## VALORACIÓN TÉCNICA DEL EXPEDIENTE

### S-01185-2023 - RTVEPLAY-i Implantación solución subtítulo

Imagen 1: idiomas soportados por whisper

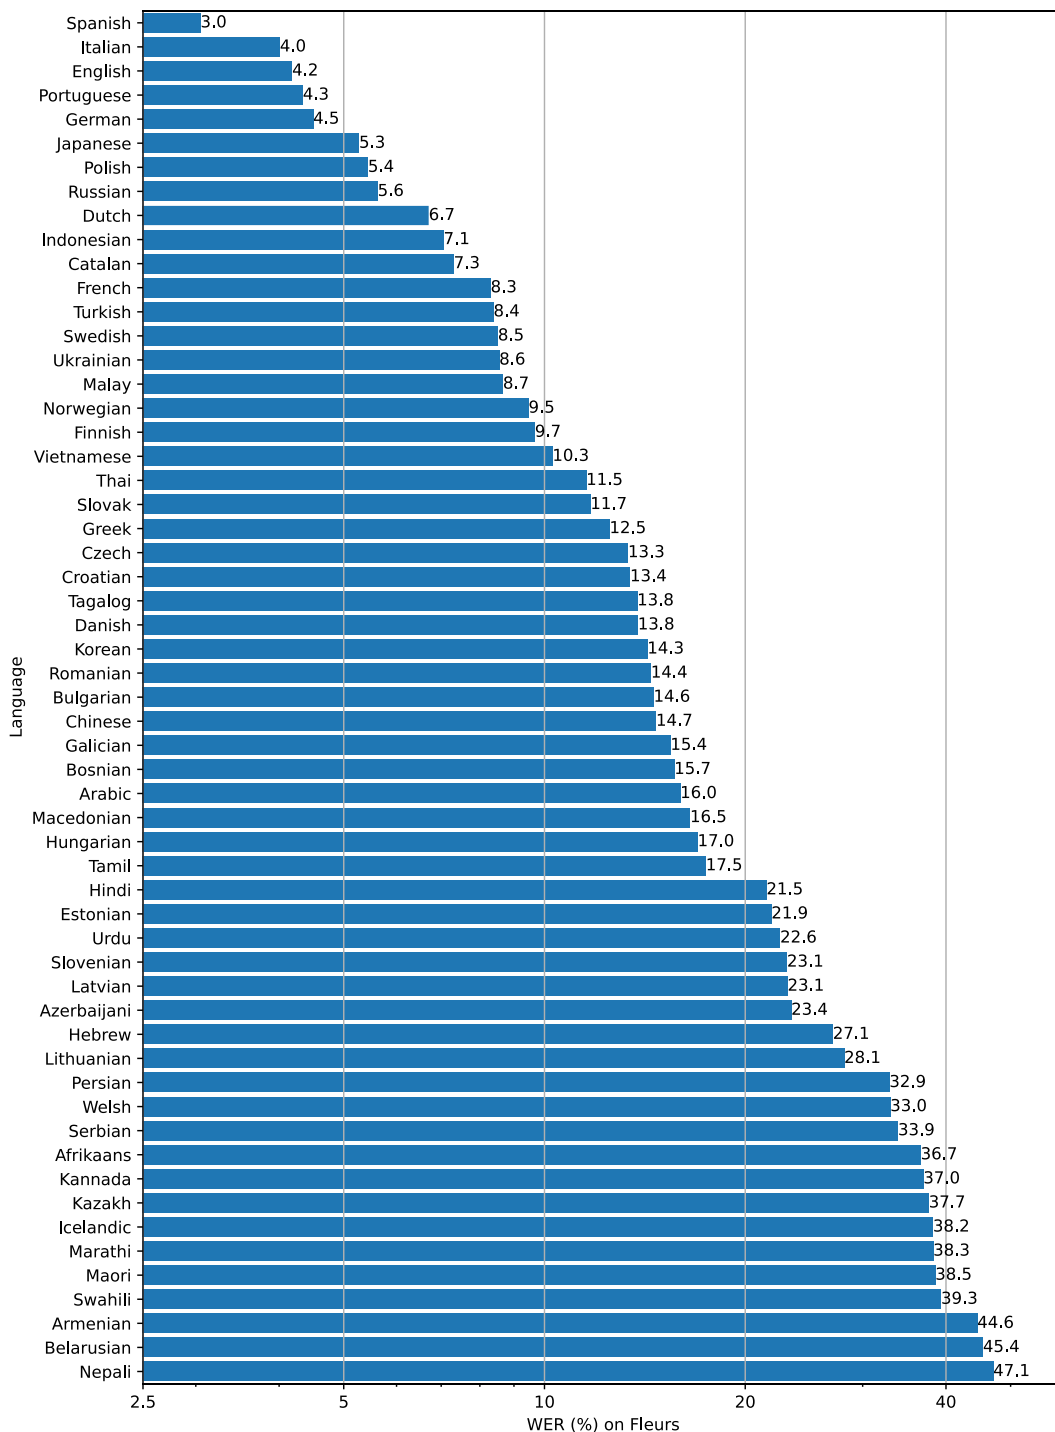
Una cuestión que no es baladí es la solución speech to text seleccionada por el licitador. Éste utiliza <https://github.com/openai/whisper>, una solución open source para la traducción. El problema que plantea el uso de whisper son los idiomas que puede gestionar. Según se desprende del enlace que añade el licitador (<https://raw.githubusercontent.com/openai/whisper/main/language-breakdown.svg>) el euskera no está soportado (ver imagen 1). Esto es un primer problema para la detección del idioma que se está empleando, y supone un limitante a la hora de abordar la inclusión de nuevos canales.

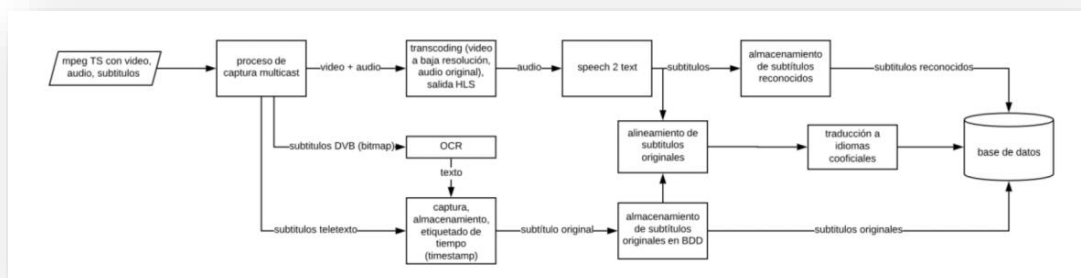
Para la traducción utiliza los servicios de Google.

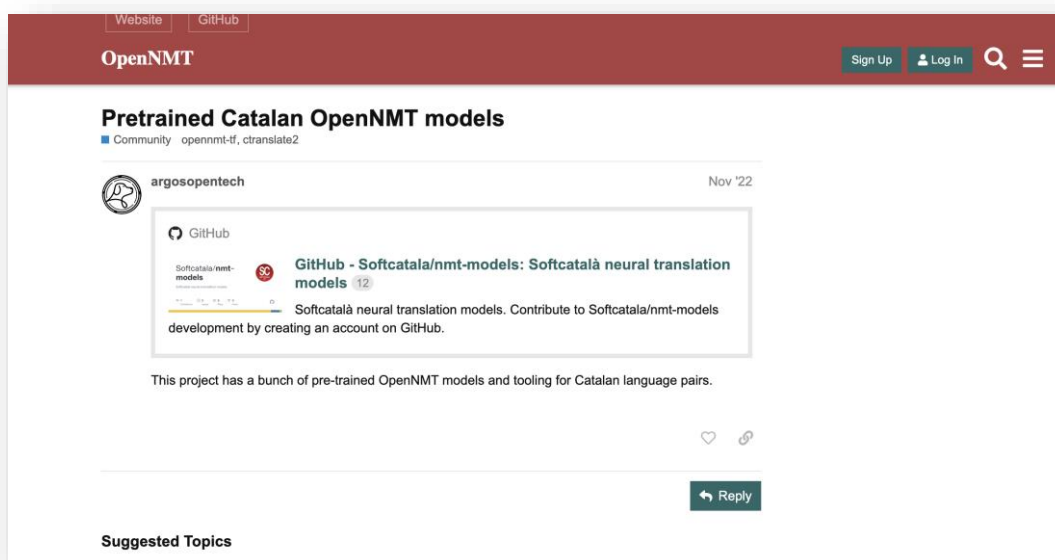
Respecto del sistema de traducción hay dos elementos que hay que considerar. Lo primero es el modelo de gestión de la cola de traducciones pendientes. Dice el licitador (página 16 de la propuesta técnica) que “... para ello, además de una gestión basada en una cola LIFO que respeta el orden de entrada para el procesado ...”. Si tenemos en cuenta que una cola LIFO (Last In, First Out) lo que hace es extraer primero los últimos trabajos pendientes, la solución del licitador va a provocar en situaciones de alta carga que las traducciones más antiguas sean postergadas, lo que va a llevar al encolamiento de traducciones y a la pérdida de traducciones para el directo. Claramente el esquema que tendría que haber definido es una FIFO (First In, First Out).
